1#楼、2#楼二层平面图

地下室平面图

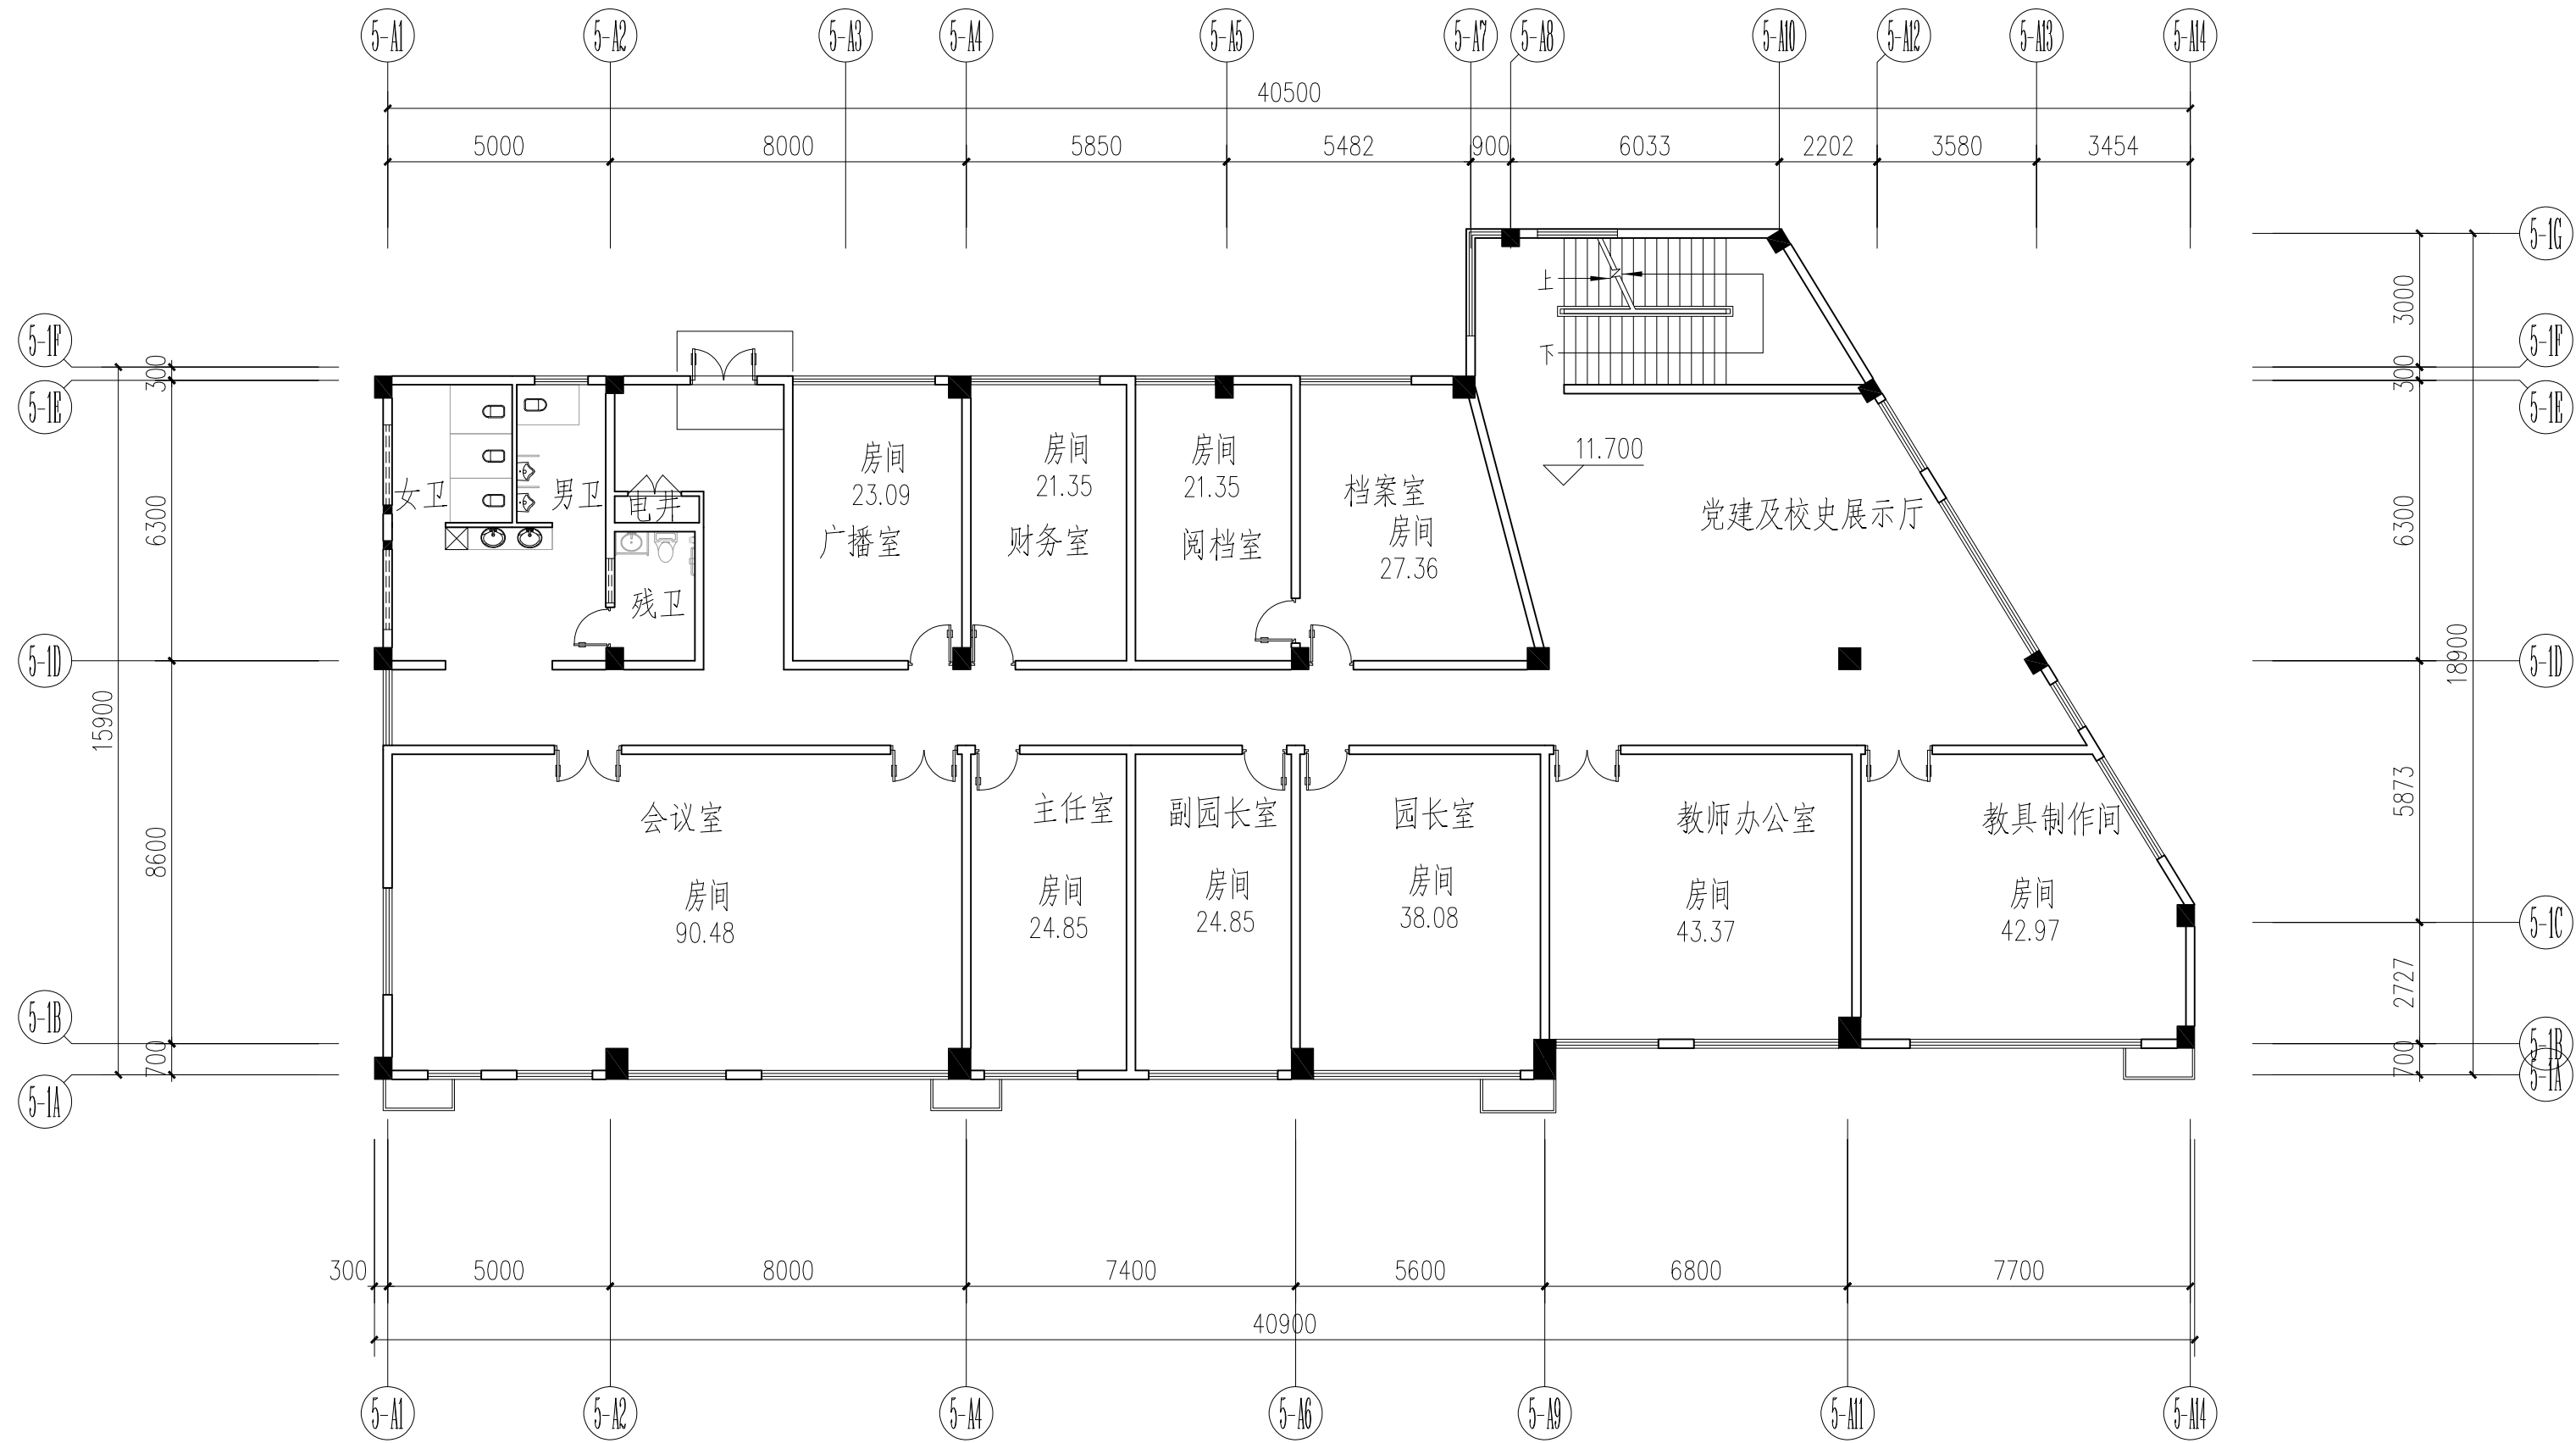
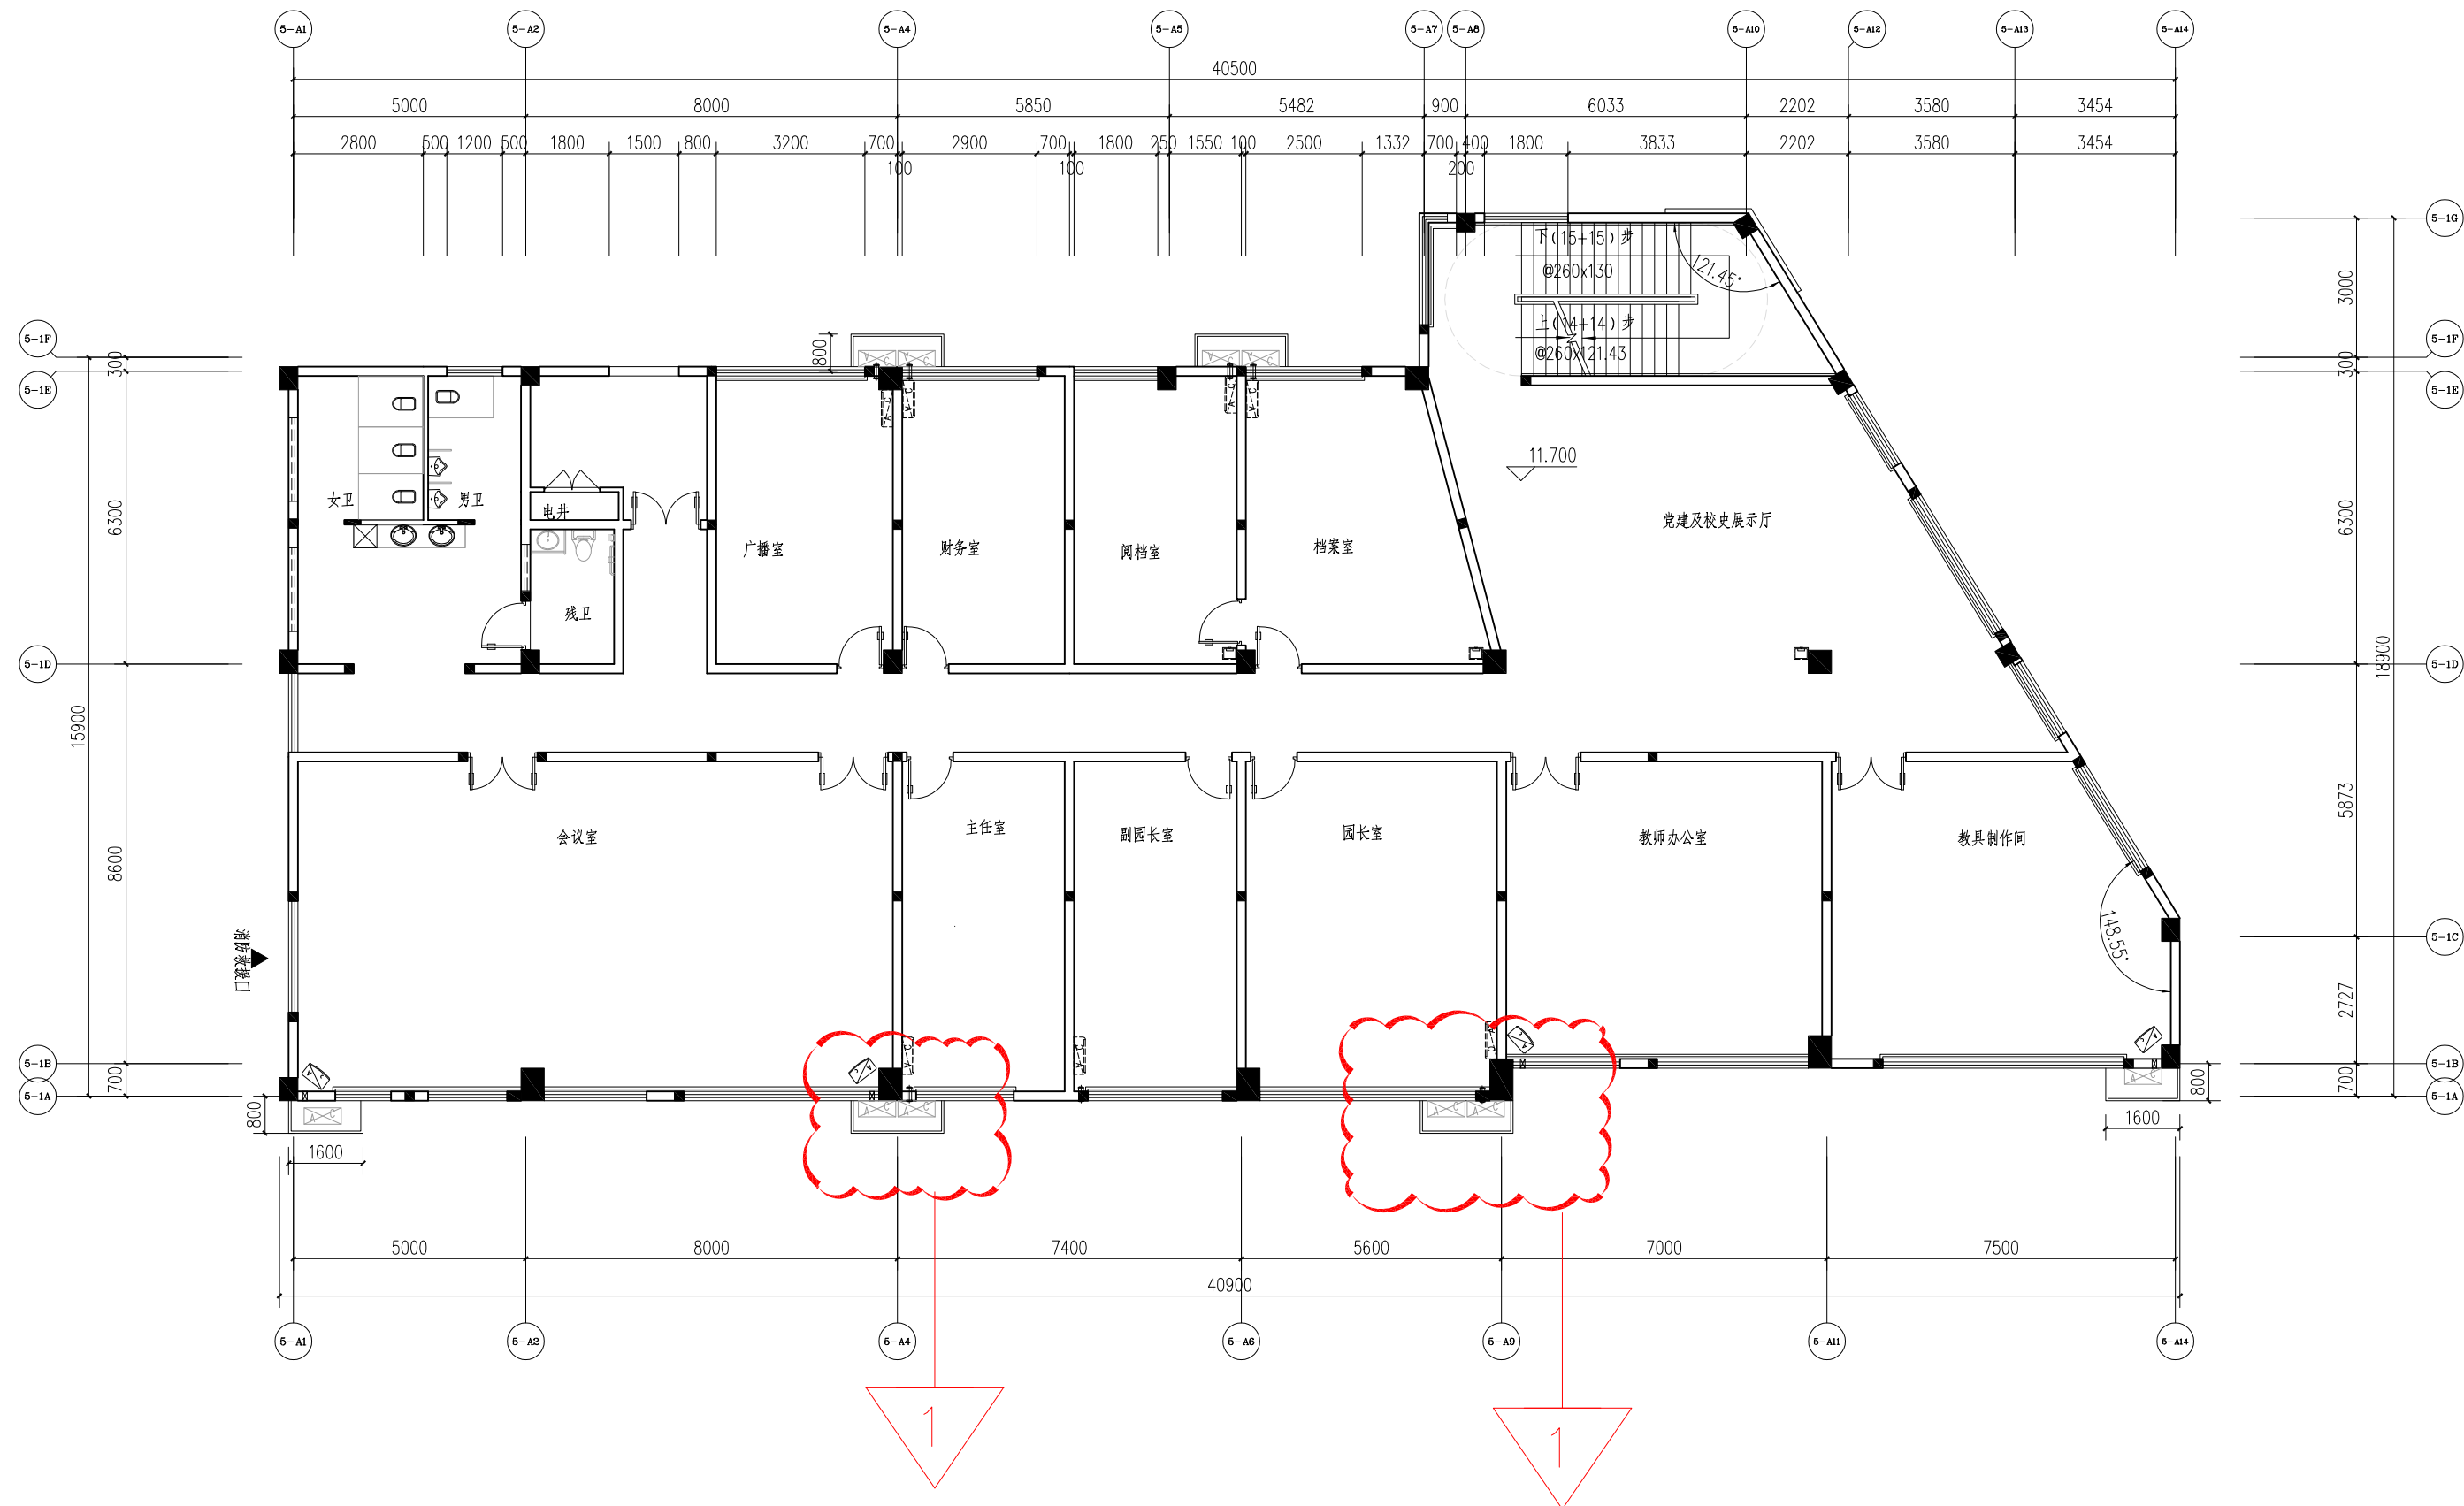
1. 图中根据使用要求增加或加大空调板

幼儿园屋面平面图

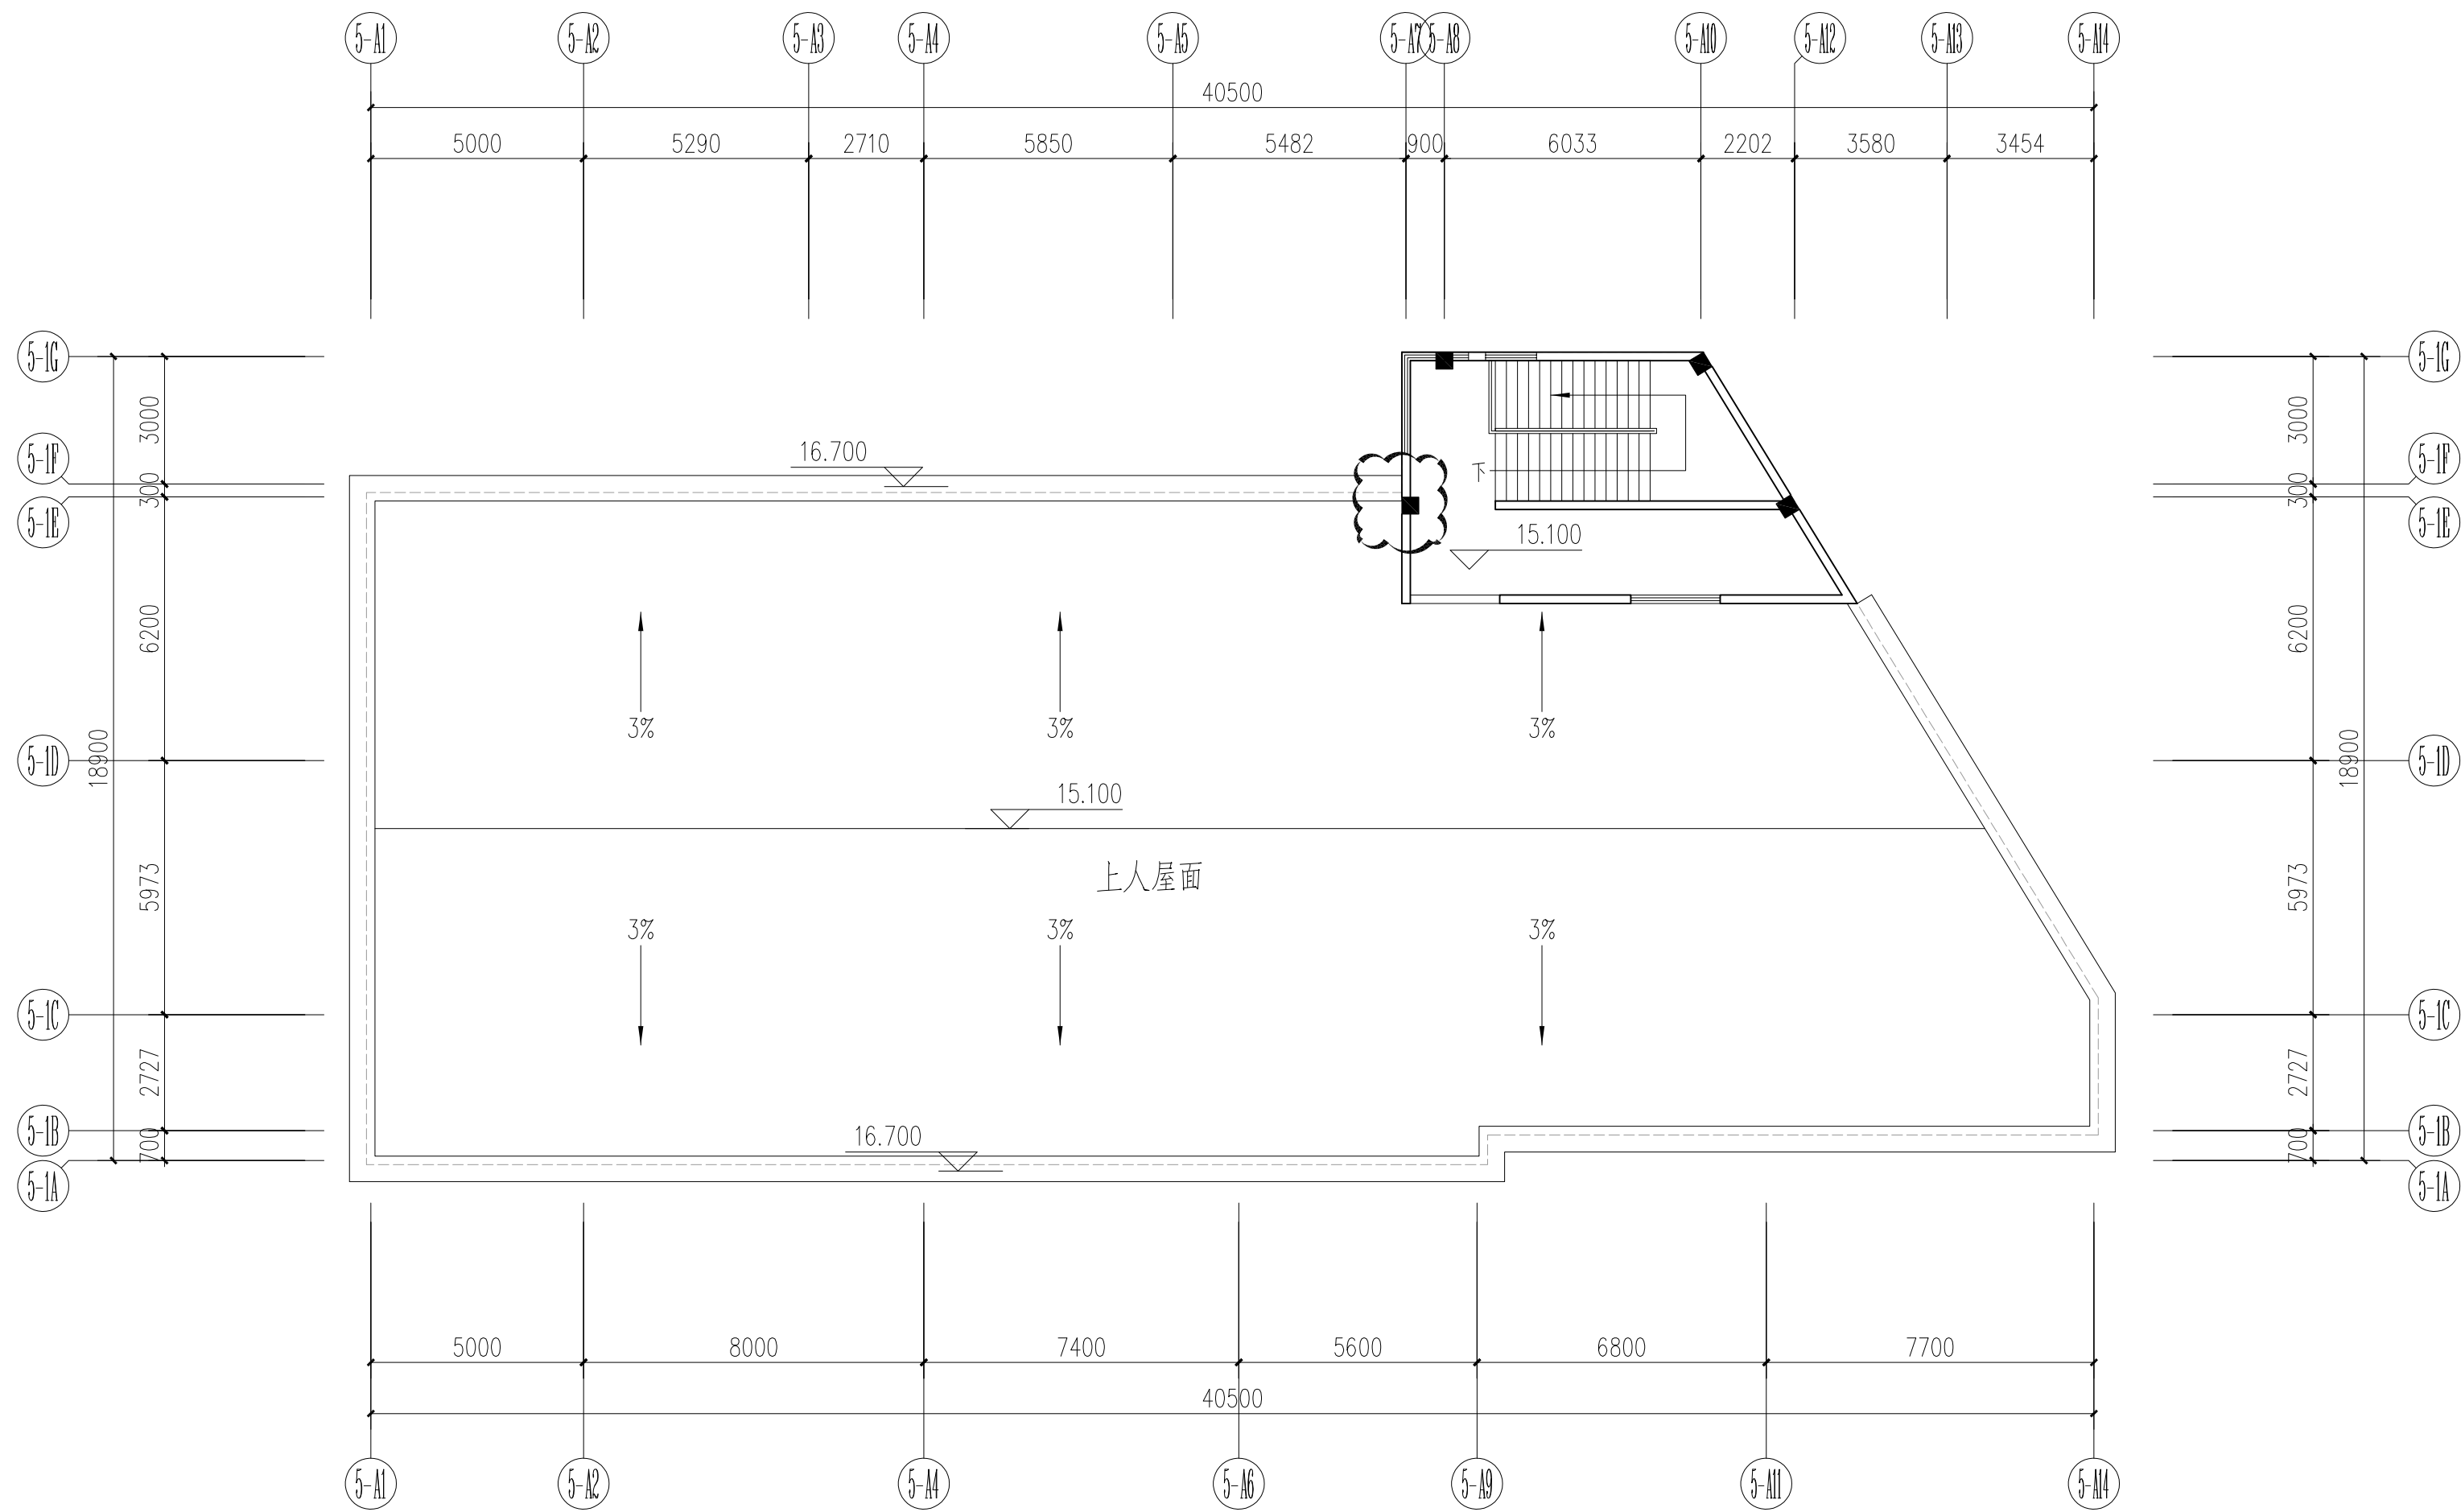
1. 由于做结构找坡屋面中心点标高为15.331
2. 图中5-A7轴交5-1E轴柱子根据结构专业要求向5-A5轴方向移200
